**Oggetto: Istanza di procedimento unico ai sensi dell'art. 53 della L.R. 24/2017 e s.m.i. per il potenziamento di un distributore carburanti esistente, sito in via Modena 112, con aggiunta del Metano CNG in variante al POC**

**Istanze PG. 52517-52520-52523 del 26/05/2020 PR. 1160 del 08/06/2020**

Con riferimento alla comunicazione Protocollo N.0093535 del 30/07/2021 contenente i pareri acquisiti in sede di conferenza dei servizi del 23/07/2021 si trasmettono i seguenti riscontri:

1) In merito al punto 1 si allega planimetria (tavola GEN12 prima emissione) con evidenza dello sviluppo delle quote altimetriche del percorso ciclabile da cui è possibile verificare che la pendenza longitudinale in progetto è del 4%.

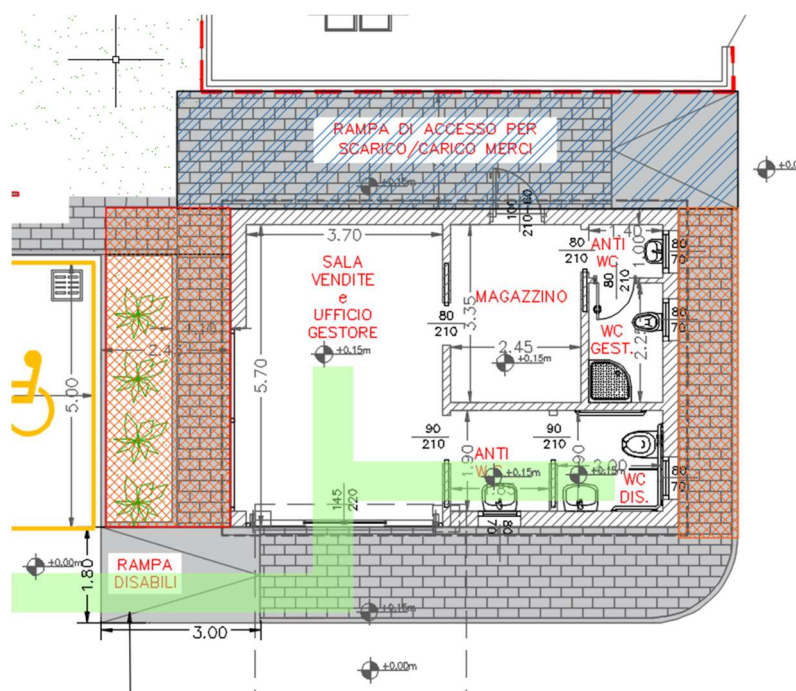
- **Benessere ambientale parere del 26/07/2021 PG 91599 del 27/07/2021**
